ECR No. : ECR26040101

ECN No. : ECN26080401

产品名称	MOSFET		盖章: 
型号	AP40P15D&AP40P15P&AP40P15T&AP40P15NF		
变更日期	☐ 暂时变更 (YYYY/MM/DD) From / / To / / ☒ 永久变更(从提出变更之日起至下次变更之日止) From 2026 / 08 / 04		
导入形式	☒ 下批次变更 _____ ☐ 在制品变更 _____ ☐ 追溯库存品 _____ ☐ 出货品召回 _____ ☐ 特殊需求 _____ ☐ 其它 Other _____		
变更类型	☒ 主要生产材料变更		
	☐ 新生产地点/位置/加工厂承认		
	☐ 制程新增/变更		
	☐ 设备型号新增		
	☐ 产品外观尺寸变更		
	☐ 包装方法或包装材料变更		
变更影响	☒ 文件 _____ ☐ 丝印 _____ ☒ 产品参数 DC ☐ 其他 _____ 无: ☐		
变更理由	增加 12 寸晶圆, 提高生产效率, 满足客户需求。		
变更级别	☒ 属 LEVEL1 变更 ☐ 属 LEVEL2 变更 ☐ 属 LEVEL3 变更		
变更前: 8 寸晶圆, 数据查看第 2 页		变更后: 8 寸晶圆将 2027 年 2 月 3 日停止备货, 停止备货后, 如需 8 寸产品需要提前下订单, 12 寸即日起开始备货, 数据查看第 2 页。	
变更前库存状态	良品: 数量 <u>1K</u> 处理方式: ☐ 报废 ☒ 继续销售 负责部门: <u>仓库部</u> 待检品: 数量 <u>0</u> 处理方式: ☐ 报废 ☐ 检验为良品继续销售 负责部门: <u>品质部</u>		
填表人/日期: 杨荣庆		批准/日期: 杨荣锋	
附件	如第二页 共 1 页		
分发部门: ☒ 研发部 ☒ 品质部 ☒ 业务部 ☒ 采购部 ☒ 仓库部 ☒ FAE 部 ☐ 人事部 ☒ 财务部

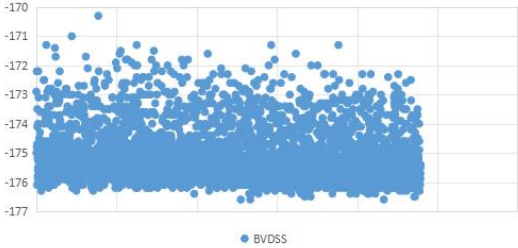
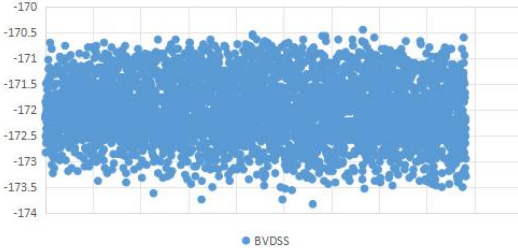
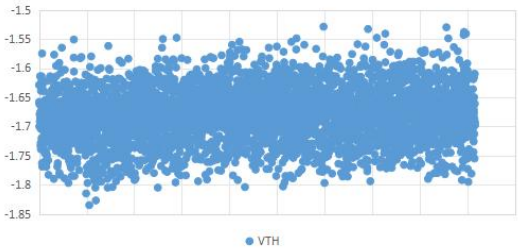
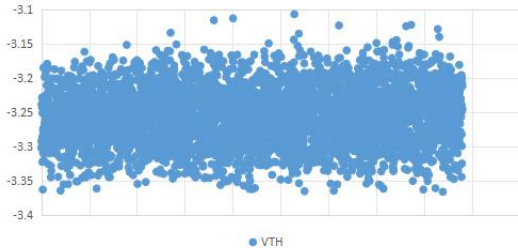
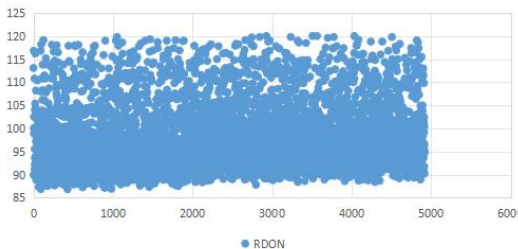
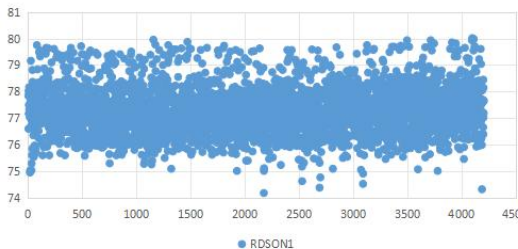
AP40P15D (8 寸)	AP40P15D (12 寸)
BVDSS	BVDSS 	BVDSS 
VTH	VTH 	VTH 
RDON@10V	RDON 	RDSON1 
调整了 vth, 优化 10V 内阻, 取消 4.5V 内阻测试
